女川原子力発電所 2 号炉

確率論的リスク評価（P R A） 審査会合における指摘事項の回答

平成 2 7 年 7 月 1 4 日

東北電力株式会社

図1 見直し前後のプラント損傷状態別格納容器破損頻度の比較

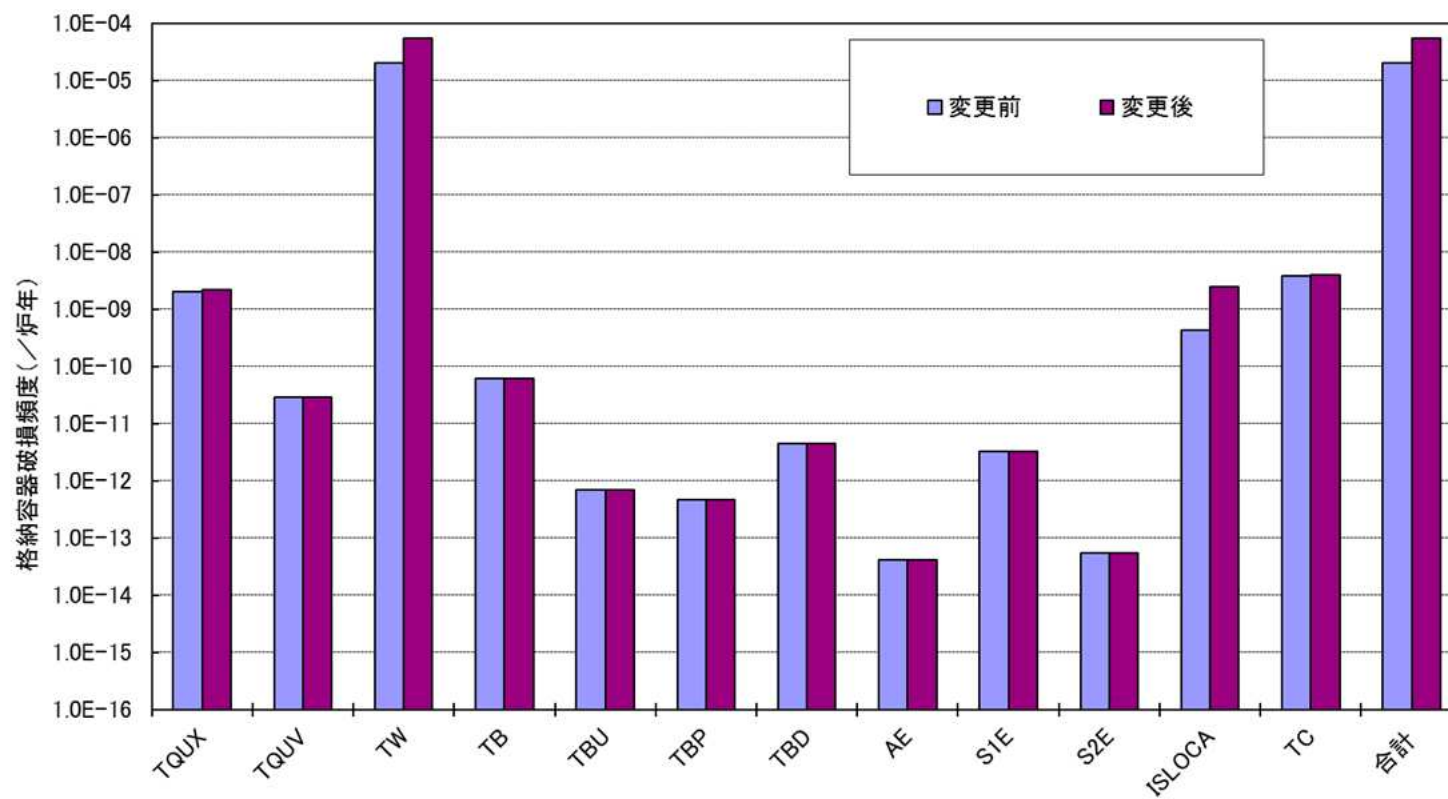
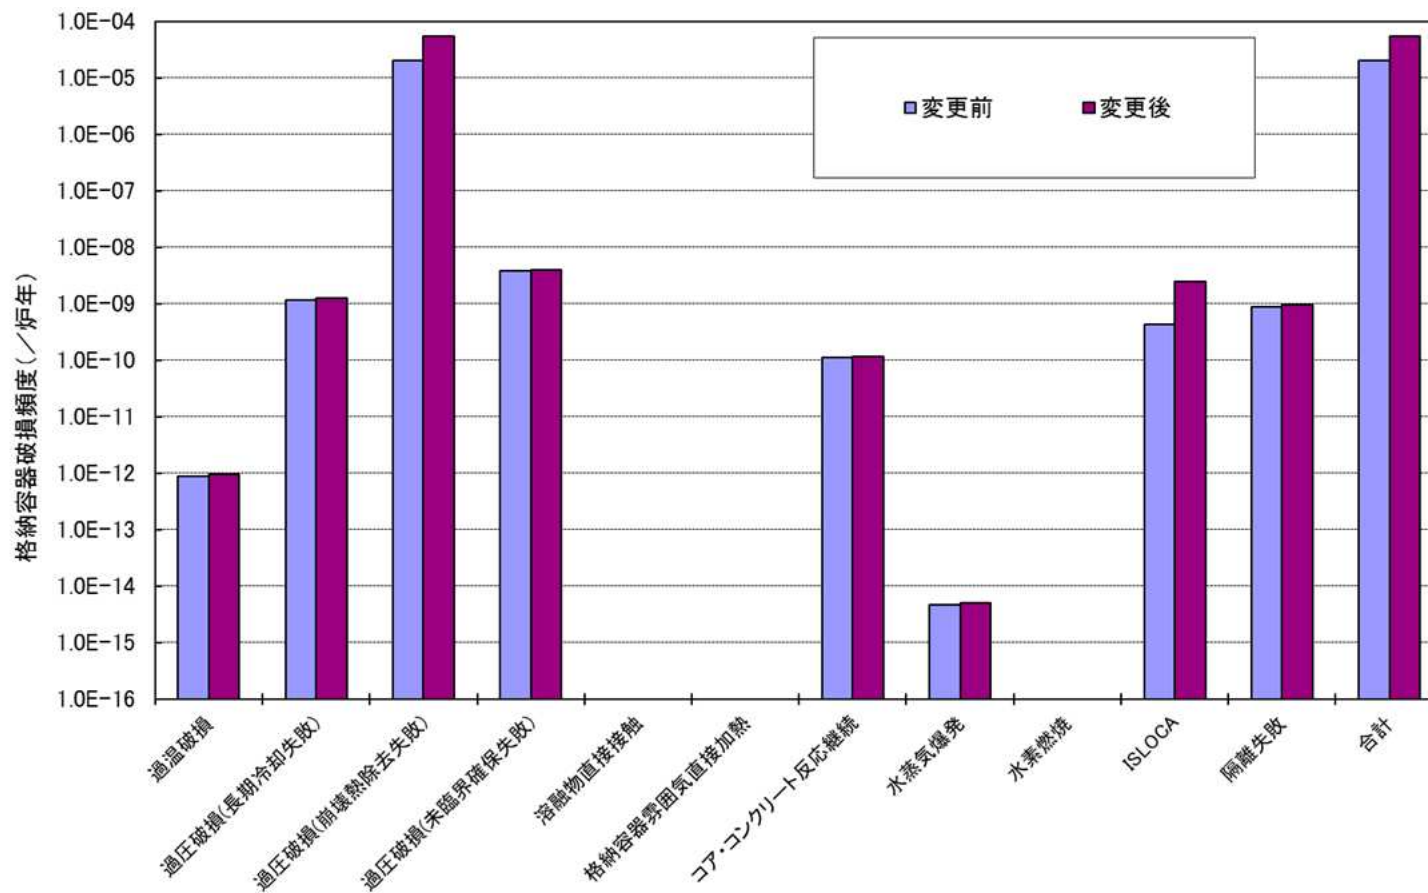
レベル 1. 5 P R A 解析条件見直し内容

解析結果の見直し前後の比較について、表 1, 2 及び図 1, 2 に示す。

なお、レベル 1 P R A 評価における崩壊熱除去機能喪失 (TW) 時の原子炉注水継続の操作を考慮し、格納容器除熱操作に対する余裕時間を 35 時間から 8 時間に変更したが、以下のとおり、TW の事故シーケンスに対するプラント損傷状態は格納容器先行破損として従前と同様の分類としている。

図1 S/R弁構造図

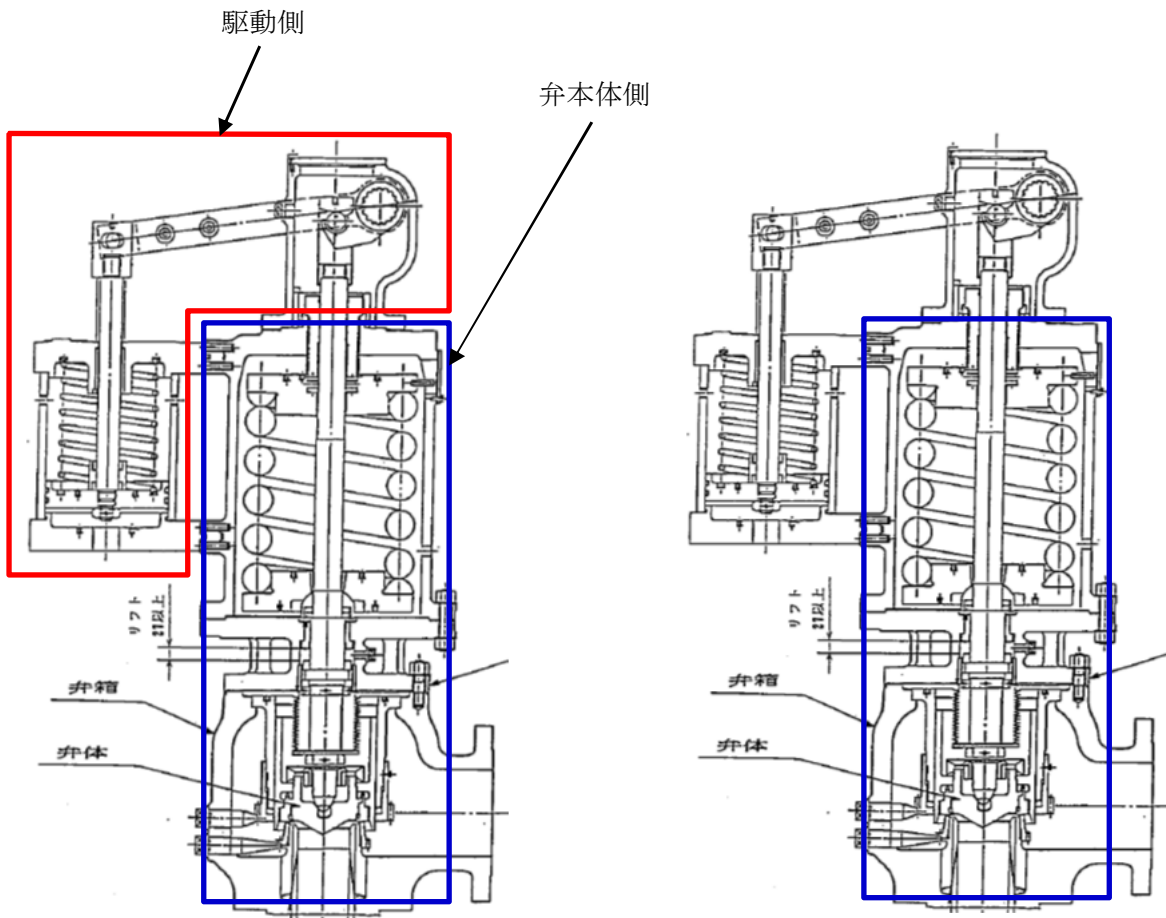
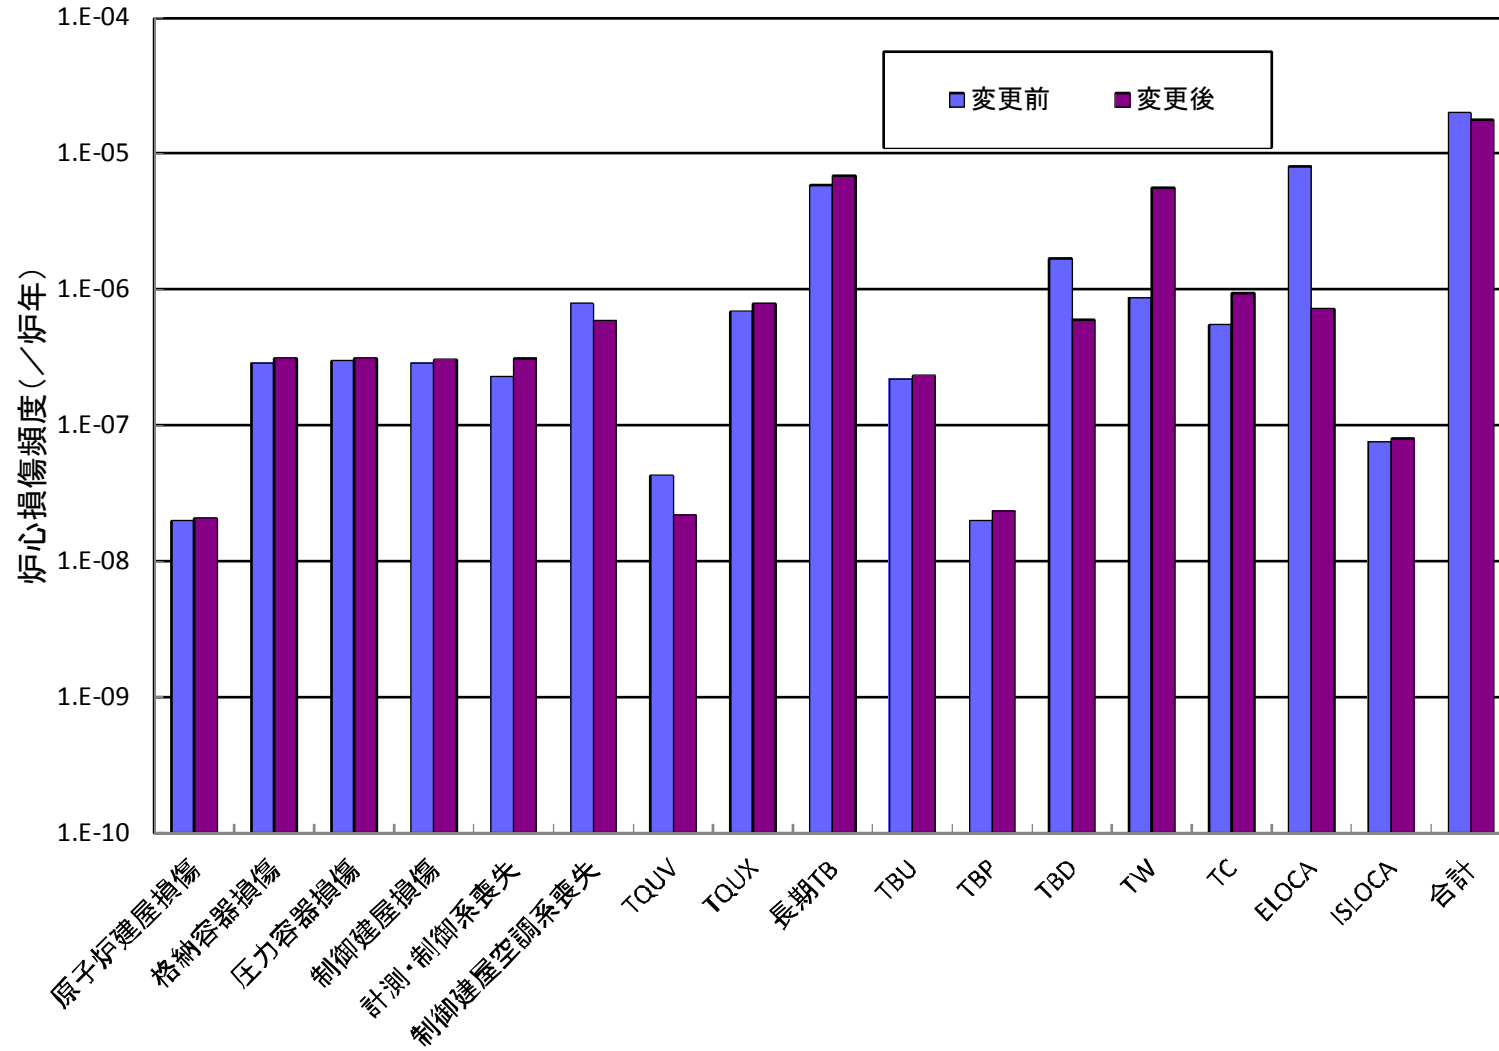
原子力規制委員会による審査において、頻度が大きく評価されている直接炉心損傷に至る事象について指摘を受けたことを踏まえ、FV 重要度上位の機器である S/R 弁と直流主母線盤についてフラジリティ評価の精緻化を行い、P R A 評価を見直した。表 1 に S/R 弁と直流主母線盤について見直した結果を示す。

S/R 弁の構造図について図 1 に示す。自動減圧機能が要求される弁については、S/R 弁本体側および駆動側の機能が健全であることが必要となるため、両機能の健全性が確認された既往の加振試験の結果を用いて評価を行っている。一方、安全弁機能が要求される弁については S/R 弁本体側が

解析結果の見直し前後の比較について、表3及び図2に示す。

図 1 信頼度別ハザード曲線及び平均津波ハザード曲線（敷地前面）（変更前）

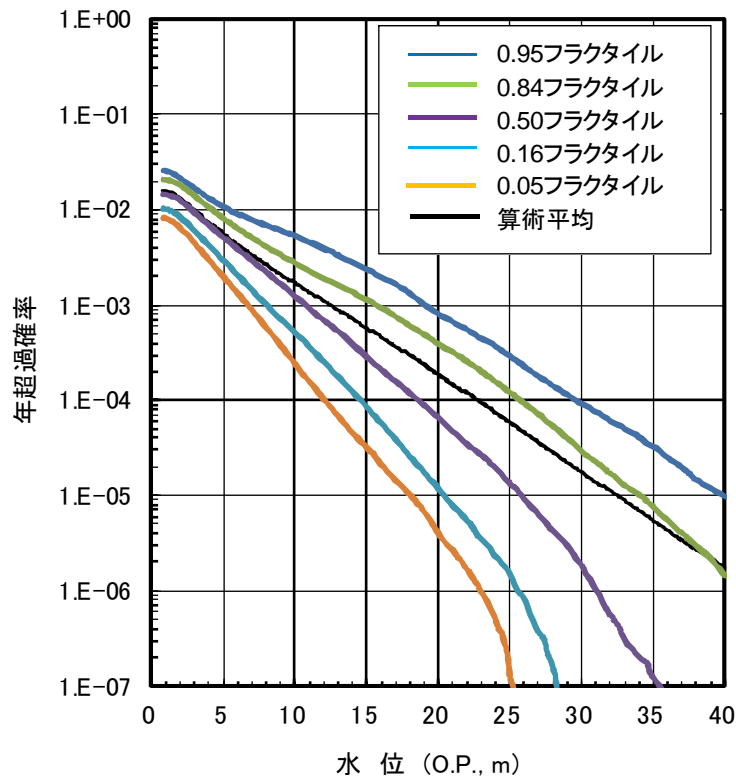
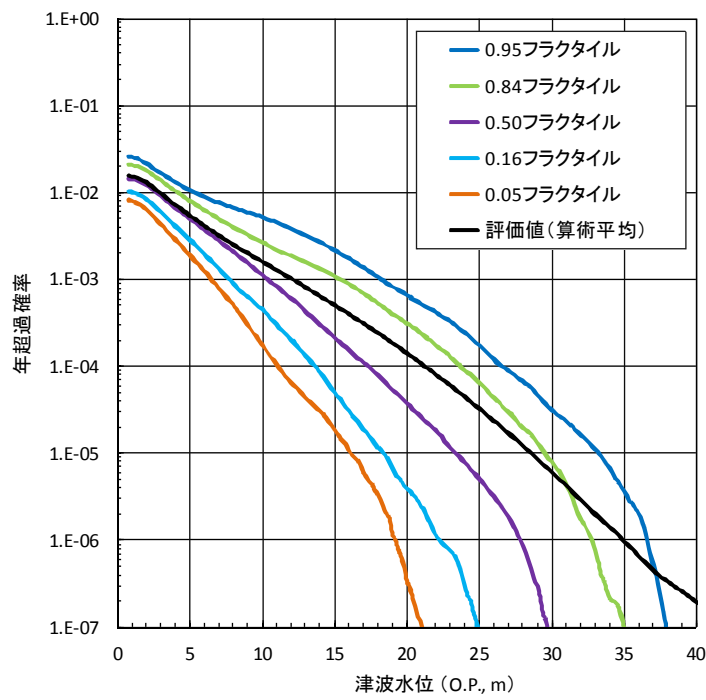
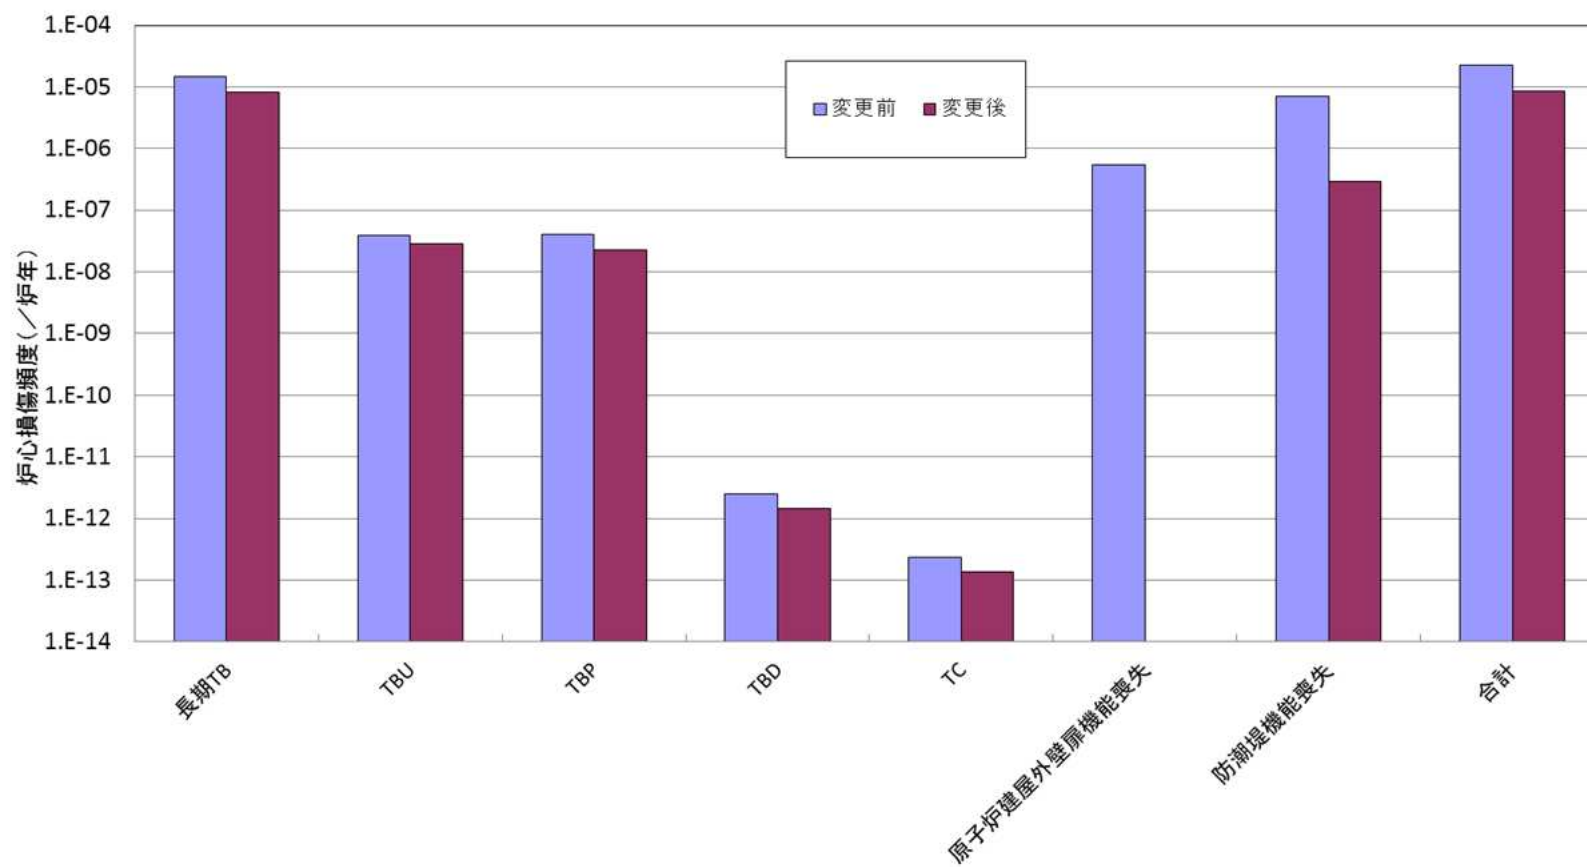
原子力規制委員会による審査において、頻度が大きく評価されている直接炉心損傷に至る事象について指摘を受けたことを踏まえ、(1) 津波ハザード、(2) 敷地内氾濫解析、(3) 建屋内浸水評価及び(4) ランダム故障確率について評価を見直した。なお、(1)、(2) 及び(3) については、【指摘事項：146-2】の回答においてその詳細を説明する。

偶然的不確実さを表現する「津波高さ推定に関するロジックツリー」については、従前、原子力学会標準及び土木学会(2011)に準じて作成していたが、同ロジックツリーのうち誤差の対数標準偏差及び対数正規分布の打ち切り範囲に関する最新の知見として、2014年2月に旧原子力安全基盤機構(JNES)が「確率論的手法に基づく基準津波策定手引き」を公表していることを踏まえ、同知見を評価に反映することとした。津波ハザード変更前後の比較について、図1及び図2に示す。

解析結果の変更前後の比較について、表1及び図3に示す。
